改善箇所説明図

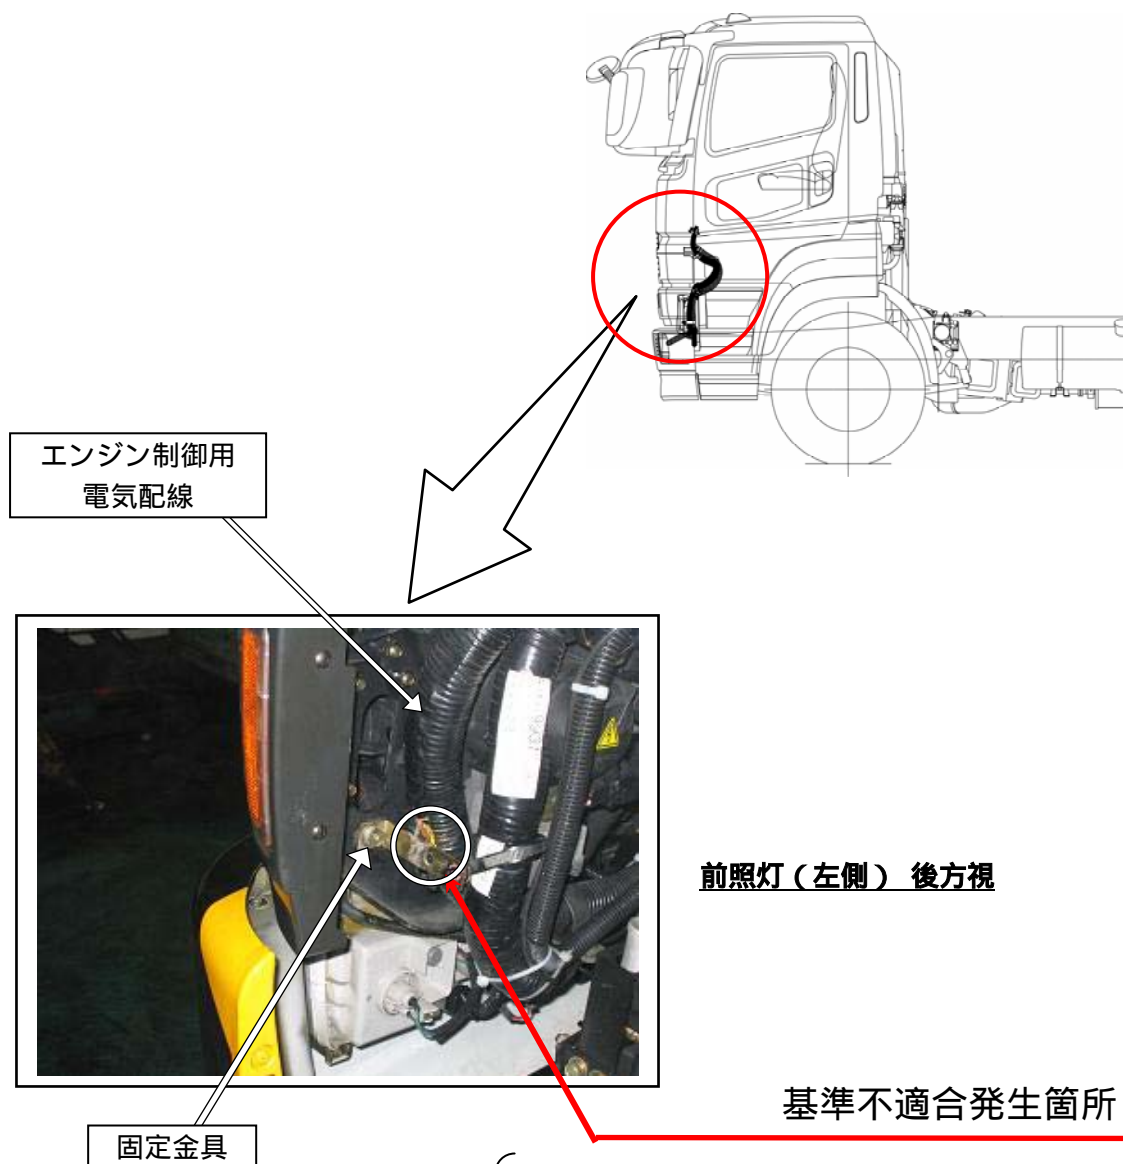
エンジン制御用電気配線の固定方法が不適切なため、当該配線と固定する取付け金具が干渉するものがある。そのため、そのままの状態で使用を続けると、車両走行時の振動等により電気配線が損傷し、エンジン制御ランプが点灯して回転が上がらなくなる、又は、回転が不安定となり、最悪の場合、原動機が停止（再始動不可）するおそれがある。

全車両、電気配線の固定金具を対策品と交換する。
なお、電気配線が損傷している場合には、補修する。
